**Gewijzigde afdekking van de inloepschacht (rotornaaf voor onderste sproeiarm)  
IGV 645.0/1/2**

gewijzigde afdekking

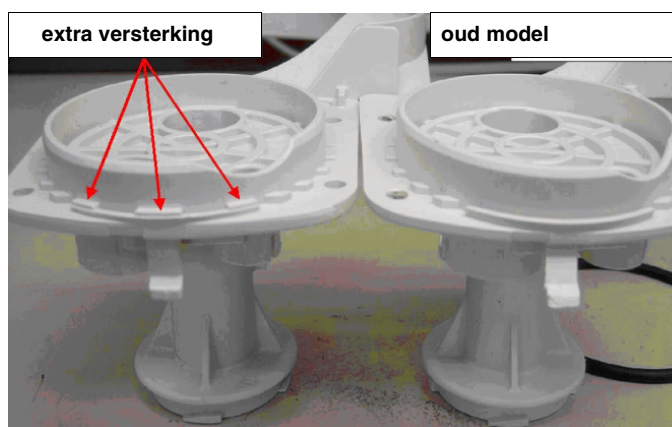
Bij oudere modellen (ouder dan productieweek 10/04) bestonden er problemen met de sproeiarmen, die met de toevoerbuis in contact kwamen. Bij de nieuwere modellen is de afdekking desbetreffend gewijzigd. Het RD-nr. 434 773 blijft bestaan.

versterkingsrib

extra versterking

**Let op** De snapsluiting van de toevoerbuis is een eenmalige verbinding. Om schade te voorkomen moet het systeem (bestaand uit afdekking, filter en toevoerbuis) buiten het apparaat worden ineengezet, omdat zo makkelijker kan worden gecontroleerd of de verbinding correct is. Het verbindingspunt na het inbouwen niet te krachtig controleren om te vermijden dat de blokkering loskomt.
